AVIS DE L'AUTORITE ENVIRONNEMENTALE

Demandeur	SEPE ZEPHIR
Commune	PIHEM
Objet	Demande d'autorisation d'exploiter un parc éolien 5 éoliennes et un poste de livraison sur la commune de PIHEM
Références	Dossier dans sa version du 21 mars 2016 complété le 14 septembre 2016
N°S3IC	038.00444

Carte des sensibilités avifaunistiques sur le site

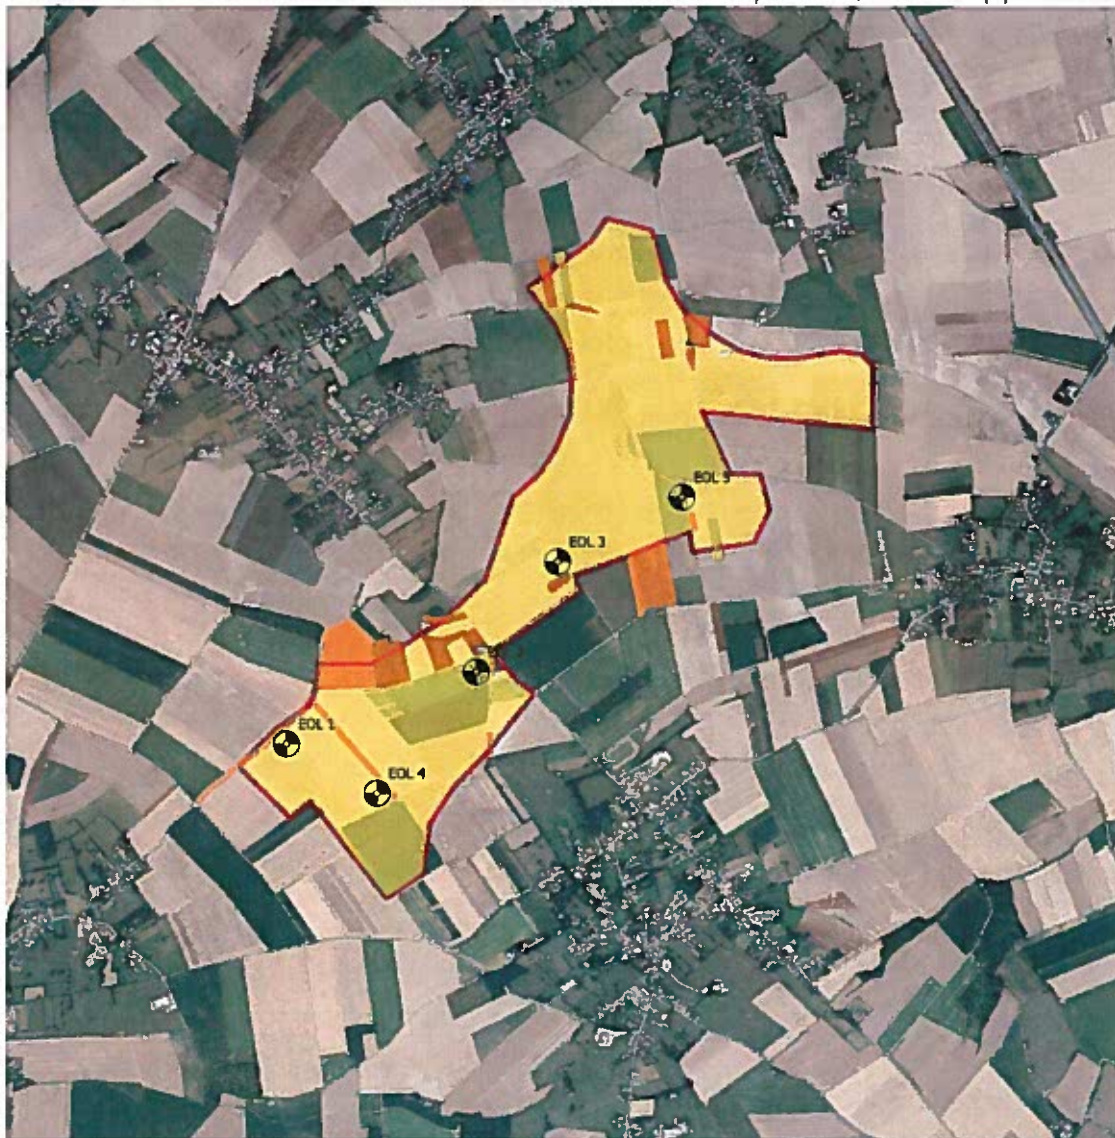
Concernant l'activité globale des chiroptères, elle est qualifiée de faible sur l'ensemble du site. Les écoutes ont permis de délimiter des zones à enjeu plus élevés le long des éléments structurants au sol (bosquets, haies...)

Pour l'autorité environnementale, le projet n'a pas bien pris en compte les enjeux chiroptères. En effet, les comptages ont été réalisés en période estivale sur un délai restreint. Ces comptages ne reflètent donc pas l'activité chiroptérologique des abords des bois et ne remet pas en question les enjeux identifiés dans le dossier. L'éolienne E02 située à 60 m des premiers éléments boisés n'est pas acceptable, ce positionnement étant contraire aux recommandations d'EUROBAT et de la grille de cadrage en région.

De plus, l'éolienne E02 étant située à 60 m des premiers éléments boisés, l'autorité environnementale estime que l'impact de cette machine n'est pas acceptable du point de vue de l'activité chiroptérologique.
